改善箇所説明図

基準不適合発生箇所

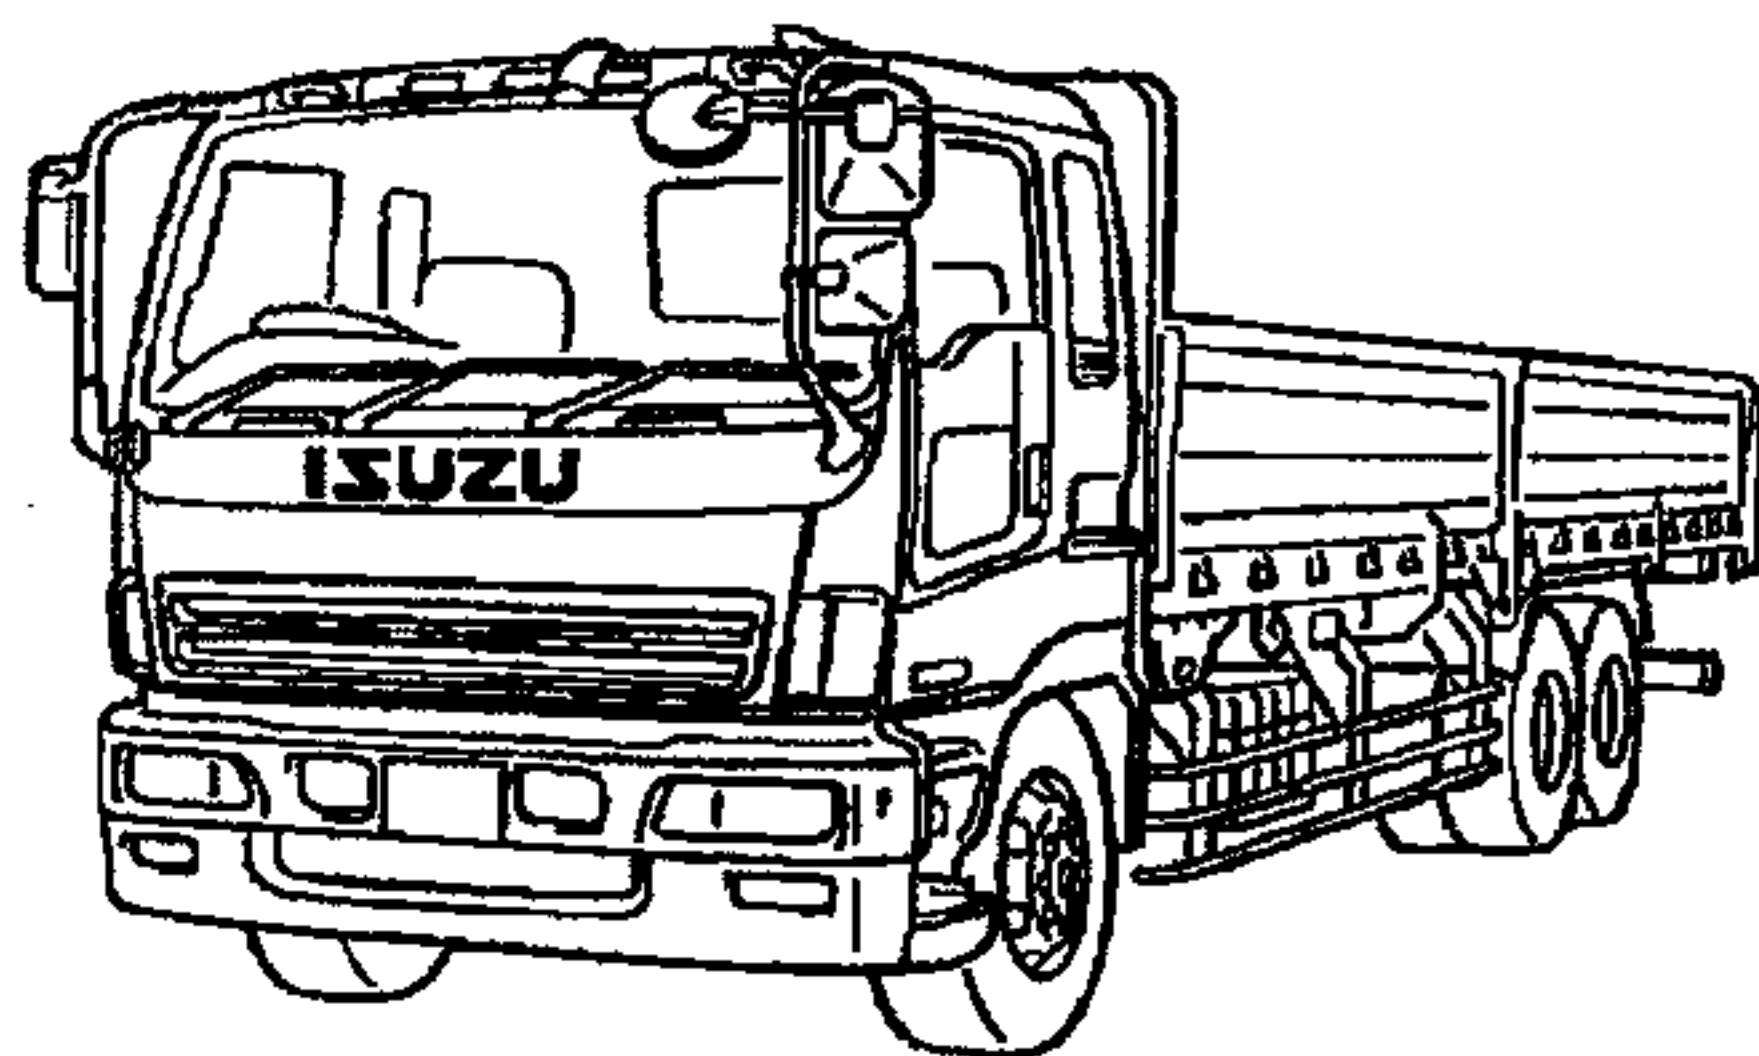
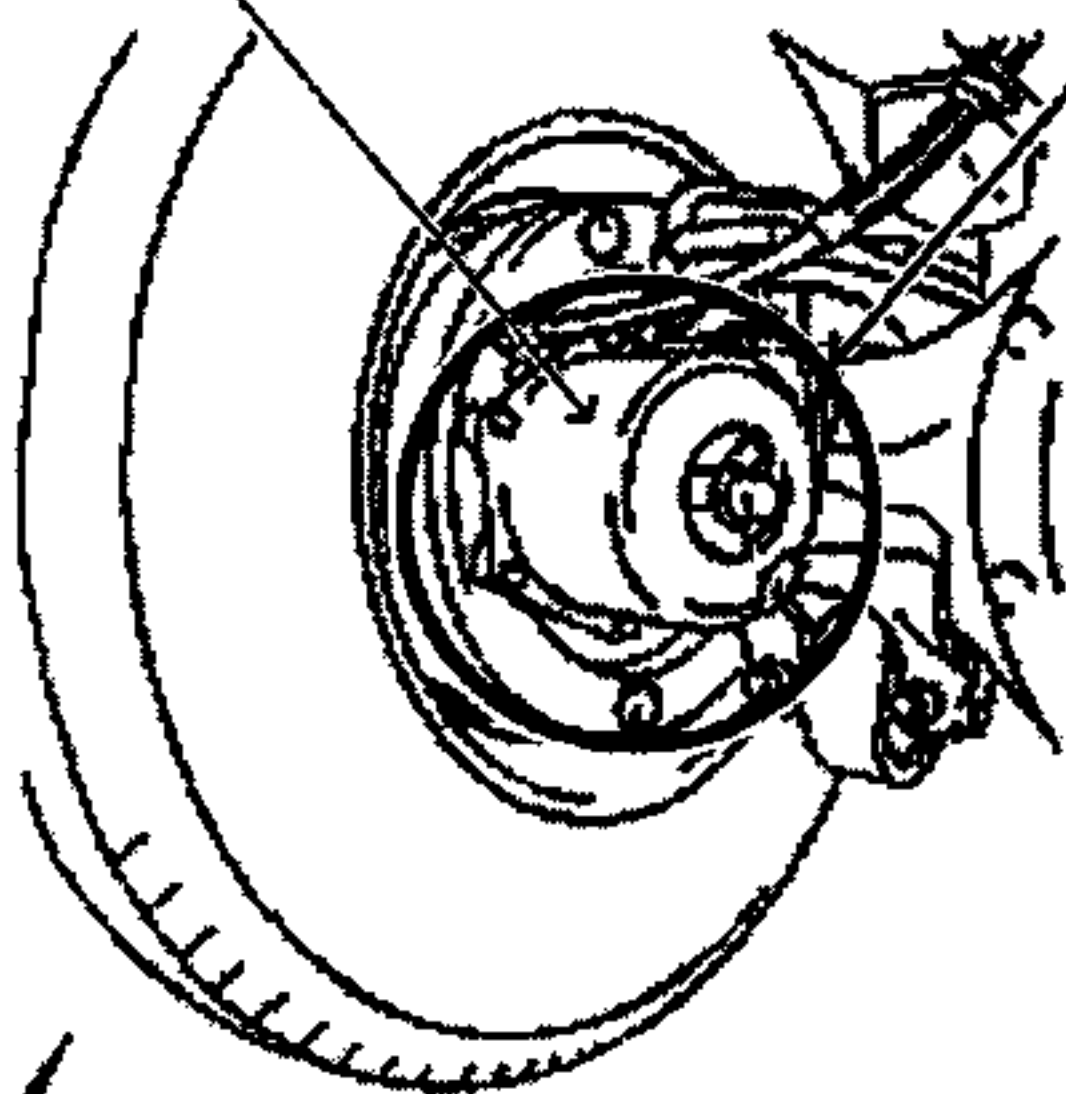
空気式駐車制動装置において、エアチャンバの空気逃がし機構が不適切なため、チャンバ内に泥水等が侵入することがあり、通気孔がふさがるとともにピストン部のＯリングが振れてスプリング室に空気が漏れ、スプリング室内部の圧力が上がり、ピストンの戻りが不十分となって駐車ブレーキが十分解除されなくなり、最悪の場合、フェード現象を起こすおそれがある。

後軸左側のエアチャンバ側面部に黄色ペイントを塗布する。
